# Construction d'une plateforme de mobilités sur le site AgriCo

Rapport final du Collège d'experts

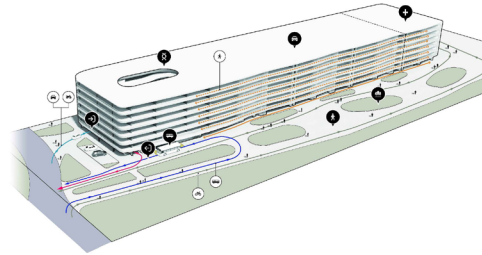
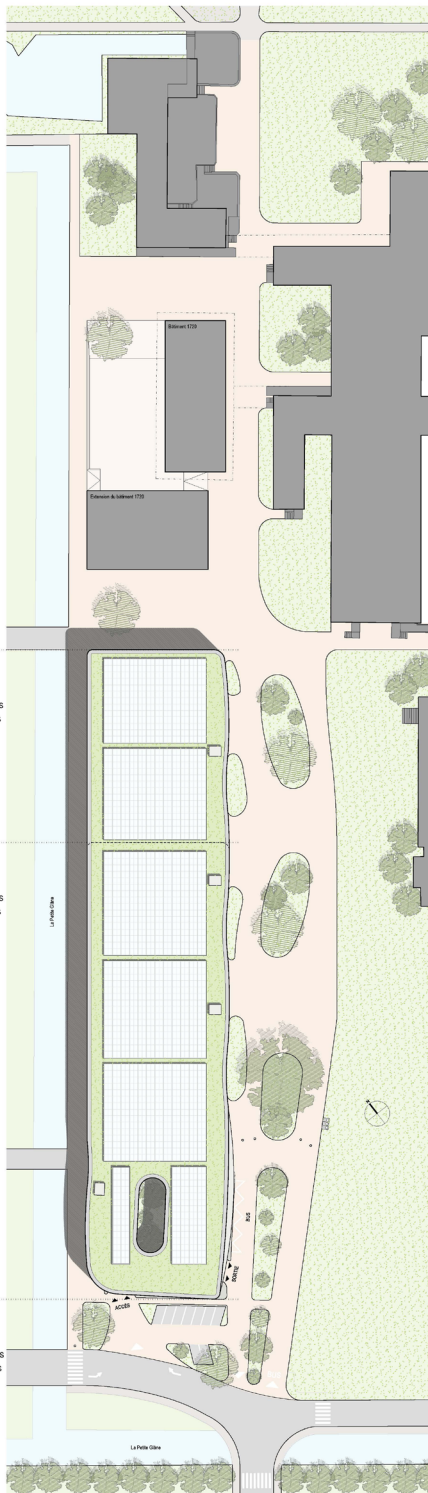
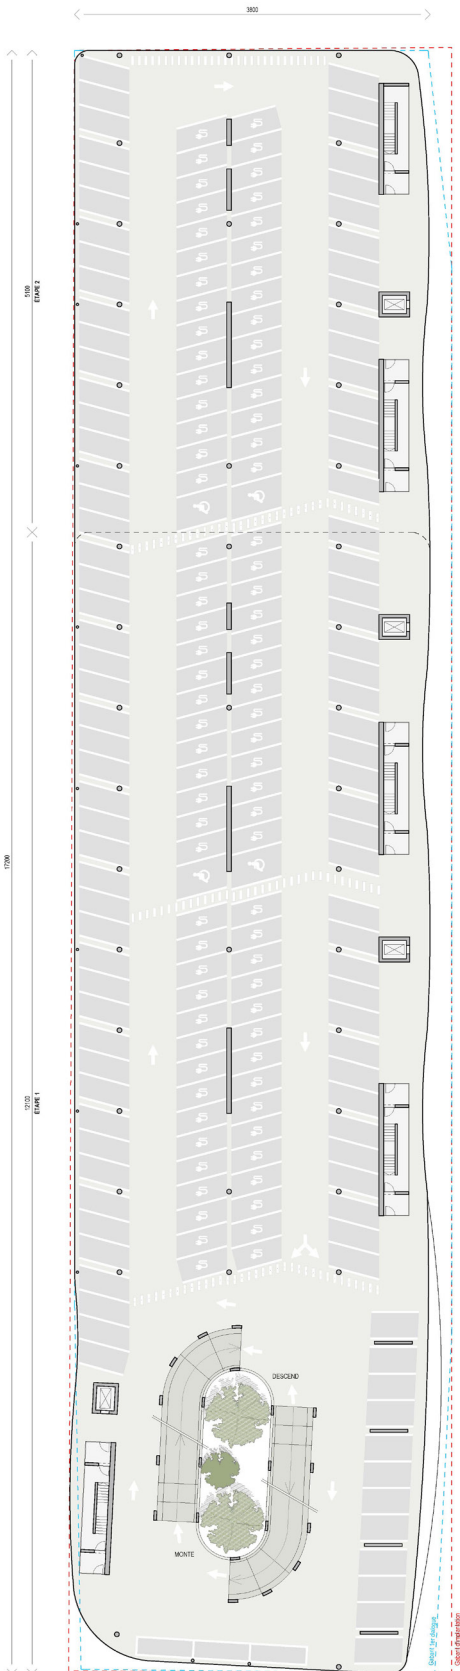
Le projet se concentre sur l'optimisation des questions de mobilité et de stationnement dans le parking-silo. Le collège d'experts juge très intéressant le choix des circulations en hélice au sein du bâtiment.

Toutefois, malgré la réduction du volume et des surfaces de l'ouvrage entre le premier dialogue et le dialogue final, l'échelle importante de l'ouvrage et l'articulation minimaliste produisent toujours un effet d'objet monumental, qui dénote dans le paysage et le patrimoine bâti avoisinant. Le travail de façade rend également difficile la définition d'une véritable adresse.

Le Collège d'experts souligne le manque de visuel sur la phase 1 du parking-silo. Enfin, aucune réflexion n'a été portée sur l'espace extérieur non construit en phase 1.

La notion de réversibilité de l'ouvrage a malheureusement été peu prise en compte. Le parti pris de penser les affectations en fonction de l'ouvrage, plutôt que d'adapter l'ouvrage aux nouvelles affectations, ne convainc pas le Collège d'experts.

Le Collège d'experts déplore également la hauteur réduite des étages qui limite très fortement les possibilités de réaffectation du bâtiment. Or la réversibilité de l'ouvrage est un point du programme des MEP.

Le bâtiment propose une organisation du stationnement efficace. La proposition de liaison exclusivement piétonne dans les étages du parking-silo, ainsi que la coursive sont jugées positivement par le Collège d'experts, notamment vis-à-vis de la sécurité des usagers. Le dimensionnement de la coursive interroge néanmoins.

Le Collège d'experts note l'absence d'un véritable espace d'accueil et le manque de hiérarchie des espaces qui rend difficile l'orientation des piétons. De même, la gestion des flux ne semble pas optimale et peut être conflictuelle.

Le Collège d'experts souligne que la structure porteuse en béton armé constitue une solution éprouvée pour ce type de bâtiment et que le type de pieu prévu pour les fondations convient.

Toutefois, en présence de conditions géologiques défavorables, le poids élevé de la structure porteuse augmente le coût des fondations profondes.
